LAUDO DAS INSTALAÇÕES ELÉTRICAS – CÂMARA MUNICIPAL DE SOROCABA

CÂMARA MUNICIPAL DE SOROCABA – SOROCABA - SP

REALIZADO: MARÇO DE 2019 VALIDADE: MARÇO DE 2020

Figura 2 – QDG1

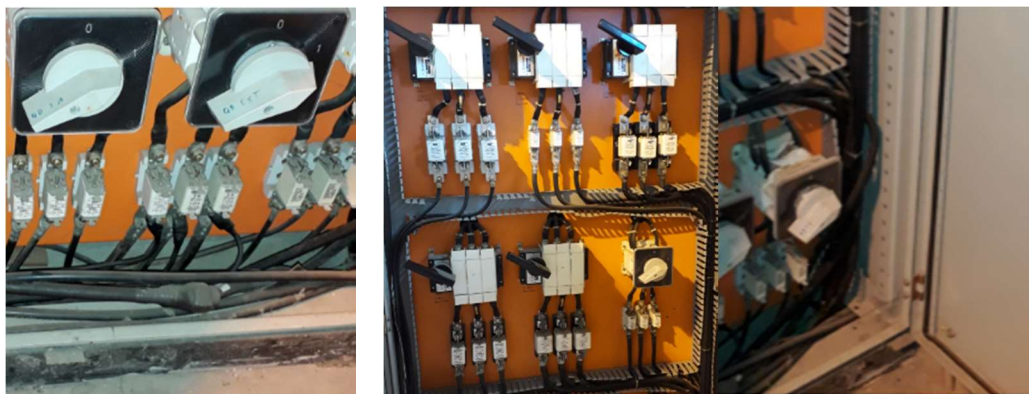
- Não contém proteção contra partes vivas.
- Falta identificação e organização dos equipamentos e cabos.
- O fundo do painel está aberto o que possibilita entradas de roedores e sujeiras.
- Falta aterramentos nas portas dos painéis.
- Dois circuitos independentes no mesmo disjuntor.
- Parte de baixo do painel se encontra aberta o que possibilita a entrada de roedores e sujeiras no interior do painel

Figura 4 – Painel de Iluminação e tomadas Cab. Secundária.

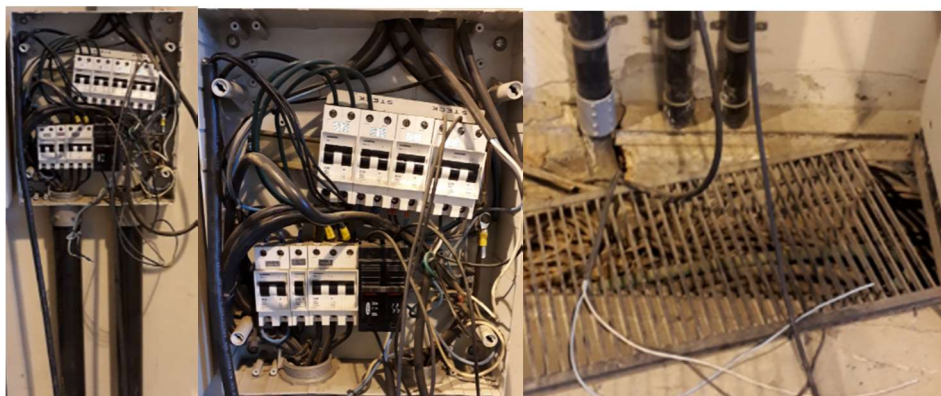
- *Painel se encontra em estado precário. Necessita fazer a substituição imediata do mesmo.*
- Adequar passagem de cabos na canaleta.
- Cabos soltos sem infraestrutura para acomodá-los

- 6.8 Instalar novo quadro de distribuição para o circuito de tomadas e iluminação referente a cabine secundária, visto que o mesmo está sem condições para uso.

Figura 6 – Quadro de Rede CPAD

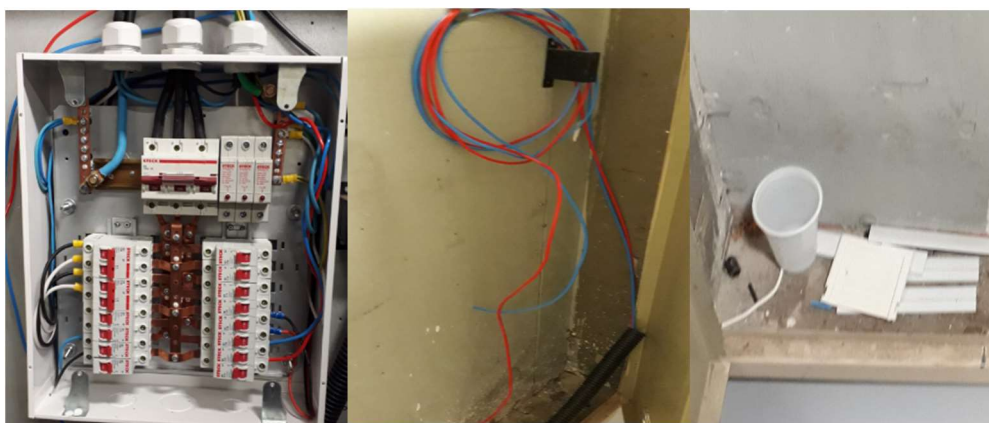
- Não há proteção contra contato com partes vivas.
- Falta identificação e organização dos equipamentos e cabos.
- Necessita de limpeza no quadro.

- Falta dispositivos contra surtos DPS.
- Falta aterramento do quadro.
- Cabo azul sendo usado como (fase).
- Não há terminais e anilhas nos cabos.

Figura 8 - QD 02, QD 03A, QD 03 B, QD 04, QD AC 3B, QD AC 4A, QD AC 4B, QD Recepção, QL 3C, QL 5A, QL 5B, TV Plenário.

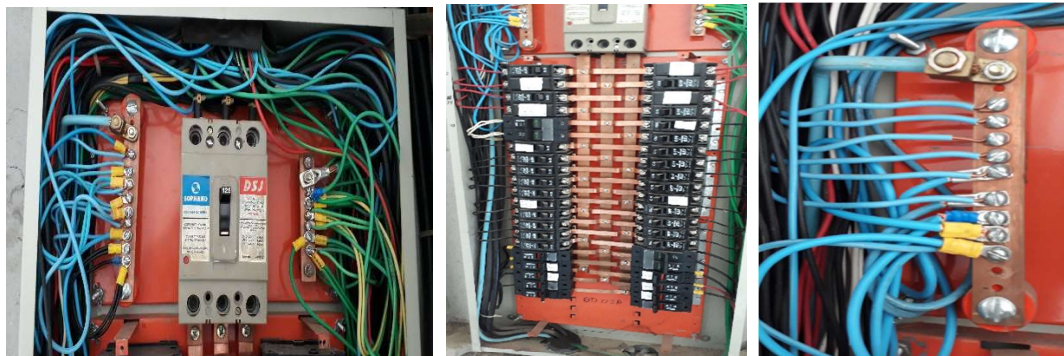
Os respectivos quadros de distribuição mencionados acima, apresentam as mesmas irregularidades, são elas:

- Não contam proteções contra contato acidental em partes vivas.
- Circuitos desorganizados sem canaletas para acomodar os cabos.
- Não contam anilhas e terminais nos cabos.
- Não contam identificações dos equipamentos representando a qual circuito o mesmo pertence.
- Falta aterramento nas portas.
- Circuito não contam proteção contra surtos elétricos (DPS) e nem mesmo proteção contra choques elétricos (DR).
